# **Commissione Tecnica PNRR - PNIEC**

# Parere n. 296 del 25/03/2023

Progetto	Valutazione Impatto Ambientale  Progetto di un impianto agrifotovoltaico, denominato "Loschiavo", di potenza nominale pari a 50,11 MW, da realizzarsi nel Comune di Gravina in Puglia (BA), e le relative opere per la connessione alla RTN, integrato ad un sistema di accumulo di potenza pari a 20 MW  ID 7855
Proponente	Ambra Solare 13 S.r.l.

Figura 4 Planimetria viabilità interna

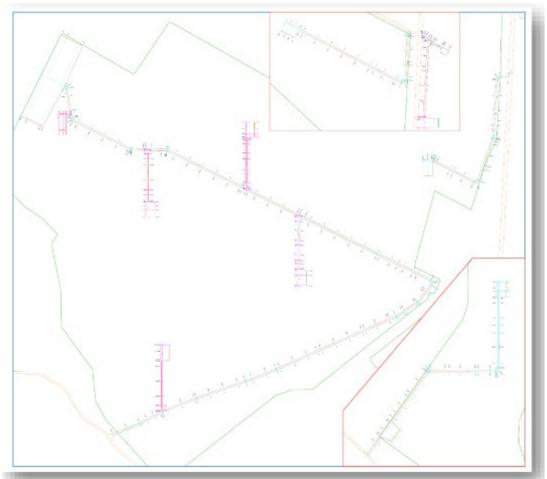
La Commissione, valutata la documentazione presentata dal Proponente e all'esito delle verifiche eseguite nell'ambito del procedimento in esame, ritiene che le attività agricole debbano essere condotte con l'adozione di criteri di produzione integrata, anche mediante l'adesione al Sistema di Qualità Nazionale Produzione Integrata SQNPI di cui al DM 4890/2014 ed ai relativi disciplinari regionali, e che nella porzione di terreno a ridosso delle strutture di sostegno il controllo delle infestanti venga effettuata esclusivamente attraverso operazioni di sfalcio, allo scopo di evitare il permanere di suolo nudo in aree potenzialmente soggette a fenomeni erosivi, come indicato nella **Condizione Ambientale n. 1** e che debba essere predisposto un sistema di monitoraggio delle attività agricole, come indicato nella **Condizione Ambientale n. 4**.

Figura 7 Contesto territoriale

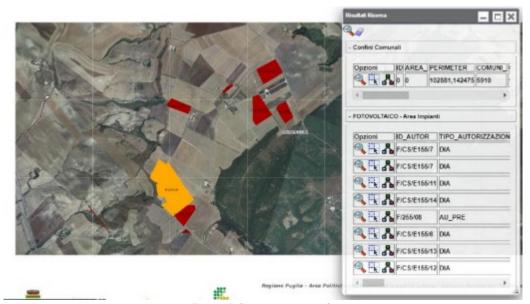
Per quanto riguarda gli impatti cumulativi sulla vegetazione e sulla fauna il Proponente ha presentato uno screening di VinCA per l'adiacenza ai siti di Rete Natura 2000 IT9120008 "Bosco Difesa Grande" e IT9120007 "Murgia Alta", analizzato dalla Commissione nello specifico paragrafo del presente parere.

(Ortofoto da nota "Chiarimenti" della Società proponente, p. 14. Dall'ortofoto si rileva l'esistenza di altri due campi fotovoltaici, in continuità con quello in esame).

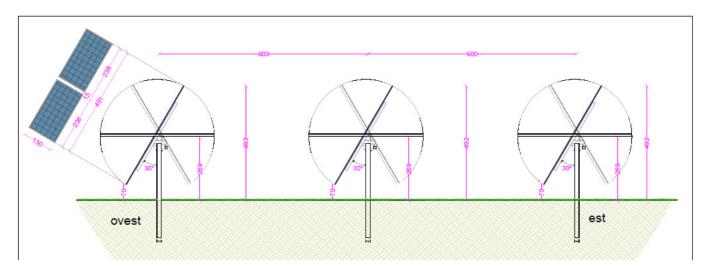
All'interno dell'area di intervento si prevede la coltura di veccia, sulla e trifoglio (più essenze a rotazione) quali colture miglioratrici per la produzione di foraggio e tecniche di lavorazioni del terreno minimizzate (Minimun Tillage). Al fine di mitigare l'impatto paesaggistico dell'impianto fotovoltaico si propone la realizzazione, lungo il perimetro dell'area e in particolare lungo la viabilità esistente, di una doppia barriera visiva verde, con la messa a dimora di alberi (aceri) lungo il margine della vicina provinciale e con la costituzione di siepi (olivastro) lungo la recinzione. L'intera area di progetto è suddivisa in quattro campi denominati A, B, C e D di cui i primi 3 sono dedicati a campo fotovoltaico mentre il quarto (campo D) sarà utilizzato ai soli fini agricoli, per contribuire al reddito derivante dall'intero progetto.
